## NÜRNBERG-LICHTENREUTH

Der städtebauliche und landschaftsplanerische Ideen- und Planungswettbewerb  
Überarbeitung der Preisträger | Die Entscheidung des Auswahlgremiums

*Die Beurteilungen der Wettbewerbsarbeiten auf den folgenden Seiten sind dem Protokoll der Beratungssitzung des Auswahlgremiums vom 30. Juli 2015 entnommen.*

Geplante Freiraumstruktur des Areals

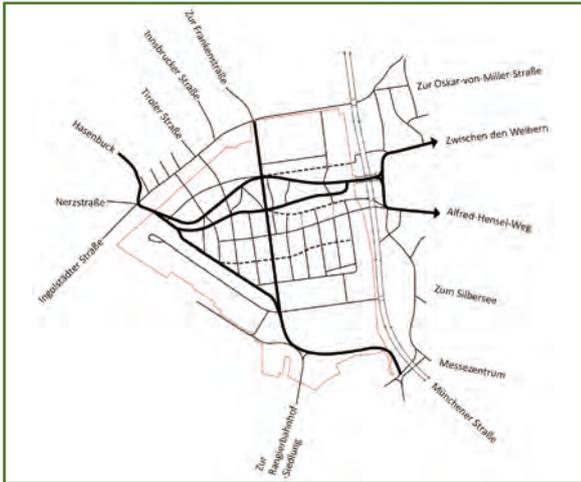
Die Außenabwicklung der Ränder zu den Freiflächen ist mit großer Sorgfalt entworfen. Darauf sollte im weiteren Prozess besonders geachtet werden. Modul I (siehe Seite 7) ist im Inneren ebenso sorgfältig geplant. Ein wirklich schöner Entwurf mit guten Straßenräumen und abwechslungsreichen Situationen, der ein guter Startpunkt für das Gesamtprojekt sein wird. Es sollte geprüft werden, ob die Südkante des Parks baulich stärker gefasst werden könnte.

Das Gewerbegebiet Modul IV ist im Inneren zu knapp ausgeführt und zu schematisch dargestellt. Hier wird, falls die Variante „Gewerbe“ in Zukunft umgesetzt werden sollte, noch etwas mehr interne Qualität gewünscht. Ein Teil des Bewertungsgremiums bedauerte, dass die Umladehalle keinen planerischen Fußabdruck mehr hinterlässt. Dies könnte im Zuge der Bearbeitung des Rahmenplans noch einmal untersucht werden. Die Grundstruktur allerdings ist praktisch, robust und flexibel und lässt alle weiteren Entwicklungsoptionen offen. Die Variante Wohnen lässt schon heute ein schönes städtisches Wohngebiet vermuten: ein Stadtteil zum Wohnen, der tatsächlich urbane Qualitäten aufweisen wird.

Die Verfasser haben sich für zwei große Freiräume entschieden, von denen der südliche Freiraum als naturnahes Grün weitgehend aus der Nutzung herausgenommen werden soll, während der große Park im Norden den Bewohnern des Stadtteils als lebendige Quartiersmitte zur Verfügung stehen soll. Diese klare Entscheidung der Verfasser wird vom Auswahlgremium begrüßt, da sie den höchsten Ertrag für Mensch und Natur verspricht. In der Flächengröße erreichen die angebotenen öffentlichen Grünflächen noch nicht das in der Auslobung geforderte Maß. Es soll deshalb geprüft werden, inwieweit durch die Einrechnung von weiteren im Entwurf dargestellten Flächen (z.B. Stadtplätzen und privaten Grünflächen mit Aufenthaltsqualität) sowie vorhandener Flächen (z.B. an der Münchener Straße) in der Bilanz die geforderten 28 bis 32 ha bereits erreicht sind oder ob Anpassungen erforderlich sind.

Im Übergang von Wohnen im Modul IV und dem Gewerbe des Moduls III schlagen die Verfasser eine grün gestaltete „Pufferzone“ vor. Es soll geprüft werden, ob der Querschnitt des Grüns zugunsten einer Verbesserung der Wirkung vergrößert werden kann.

Die im Modul I angebotene städtebauliche Dichte dürfte ausreichen, um das gewünschte urbane Quartier entstehen zu lassen. Allerdings sollte geprüft werden, ob die kleinteilige Bebauung am Südrand des Parks möglicherweise durch Geschosswohnungsbau ersetzt werden kann, um die hier angemessene stärkere Raumkante zu erreichen.

Vertiefungsbereich Modul I (Wohnen)

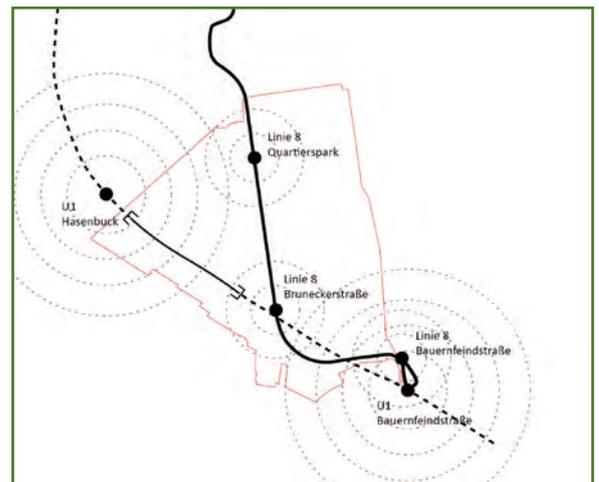
Die Grundstruktur des Entwurfs, die Gliederung des Areals in große, durch Grünfugen getrennte Baufelder, wird weitgehend beibehalten. Dieses Entwurfsprinzip bestätigt sich in der Überarbeitung. Die Lage der Schule und der Nahversorgungszentren wird nach wie vor befürwortet.

Die in der Überarbeitung entwickelte deutlich höhere Gebäudedichte im Modul I wird positiv beurteilt. Begrüßt wird auch die geplante Erschließung, die auf konsequente Weise im Inneren des Quartiers angelegt ist. Somit bleibt der unmittelbare Übergang zum Park frei von Verkehr.

Die eindeutige Gewichtung des Parks zu den Wohnbauflächen hin und die entsprechend geringer dimensioniert geplanten Freiflächen zur Gliederung des Gewerbegebietes sind sehr sinnvoll. Hierdurch können, je nach Nutzung der Gebäude, die Anforderungen an den Freiraum adäquat und qualitativ herausgearbeitet werden.

Hervorzuheben ist die beiläufige Lösung für den Schallschutz entlang der U-Bahn-Linie. Dies gilt auch für die aus Sicht des Preisgerichts richtige Zuordnung des „Pionierparks“, der für unterschiedliche Aktivitäten geeignet ist und zugleich die angrenzenden Grünräume geschickt einbindet. Das auf den ersten Blick sehr konsequent und überzeugend wirkende Konzept, das eine – je nach Nutzung – unterschiedliche Orientierung des zentralen Parks vorsieht, wird im Auswahlgremium nach eingehender Diskussion einerseits als überraschender Vorschlag, andererseits in der Konsequenz für die Realisierung jedoch kritisch bewertet. Die Wahl dieses Vorschlags würde bedeuten, dass frühzeitig entschieden werden muss, ob die Variante Wohnen oder die Variante Gewerbe realisiert wird. Diese Bindung wird unter städtebaulichen und freiraumplanerischen Gesichtspunkten schlussendlich als wenig robust eingeschätzt.

Als Nachteil wertet das Beratungsgremium zudem bei der Variante Gewerbe die mangelnde und nur durch Gewerbeflächen führende Grünverbindung zwischen Dutzendteich und Wohnen bis zum Hasenbuck. Insgesamt zeigt die Arbeit in ihrer Überarbeitung positive Aspekte auf, die jedoch zum Teil bei ihrer Umsetzung als problematisch und unflexibel eingeschätzt werden.

Vertiefungsbereich Modul I (Wohnen)

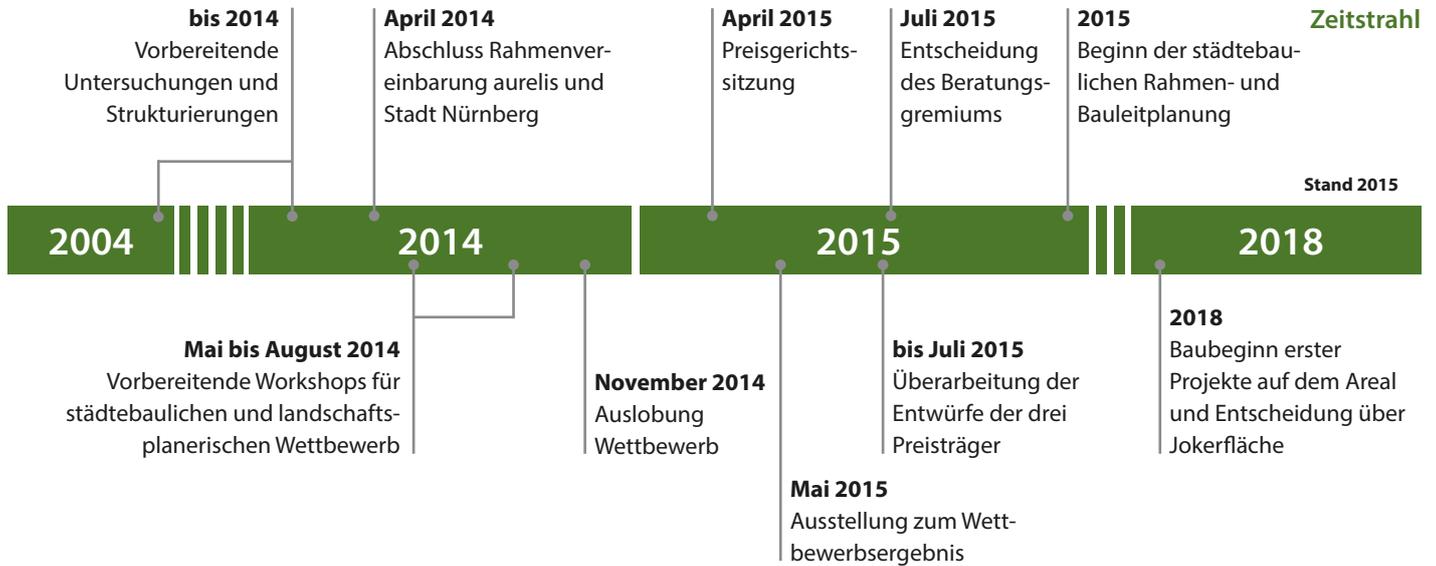
Die Arbeit bleibt ihren Prinzipien des ersten Wettbewerbsentwurfes treu. Auch der deutliche Hinweis auf die Problematik der Verlagerung von Wohnbauflächen in das Modul IV führt nicht zu einer Überarbeitung dieses für das Gesamtkonzept entscheidenden Bereichs. Die Vergleichbarkeit der Arbeiten ist hier noch immer nicht möglich. Auf die Empfehlungen der Auslober, gerade an dieser kritischen Stelle weiterzuarbeiten, wurde nicht eingegangen.

Die Wohnbebauung im Modul I überzeugt grundsätzlich in ihrer Dichte und Struktur und reagiert in der Überarbeitung nun richtig auf die Hangkantensituation. Die Qualität der südwestlich orientierten Wohnungen wird durch die nicht gelöste Lärmsituation stark gemindert. Der Quartiersplatz lässt eine klare räumliche Fassung vermissen. Die weiterführende Verbindung nach Nordwesten endet stadträumlich wenig befriedigend im rückwärtigen Bereich der Schule. Die grundsätzlich richtig positionierte Schule hätte in ihrer Setzung größeres Potential als Beitrag zur Verwebung des Moduls I mit der Ingolstädter Straße. Der Quartiersplatz zwischen den Modulen I, II und IV ist auch in der Überarbeitung überdimensioniert.

Die freiräumliche Verbindung zwischen Dutzendteich und Hasenbuck überzeugt in ihrer Großzügigkeit und Dimensionierung. Allerdings ist sie weit nach Süden verlagert, so dass sich lange Wege aus den Wohngebieten zum zentralen Park ergeben. Die Verlärmung im südwestlichen Abschnitt des Parks ist mit der angebotenen Geländemodellierung an der U-Bahntrasse nicht zu lösen. Das bedeutet eine deutliche Einschränkung der Nutzbarkeit und Qualität dieses Grünraumes.

Die Arbeit bietet tief in die Bebauung reichende Nord-Süd-Verbindungen an. Beim Quartiersplatz im Modul I wird eine entsprechende räumliche Fassung zumindest an der nördlichen Seite vermisst. Der Landschaftspark geht wenig auf die vorhandenen Grünstrukturen und Biotope ein, die einen Bezug zur historischen Nutzung des Geländes herstellen könnten. Im Kontrast dazu hätte sich der Stadtgarten als explizit neues Element der Freiraumversorgung präsentieren können. Die östliche Kante des Stadtgartens mit einer höherwertigen gewerblichen Nutzung bedürfte nicht der vorgeschlagenen Abschirmung durch eine Geländemodellierung. Damit verbunden wäre eine deutliche Qualitätseinbuße des Freiraumes.

Positiv hervorzuheben sind die Vorschläge zu den Fragen der Versickerung.
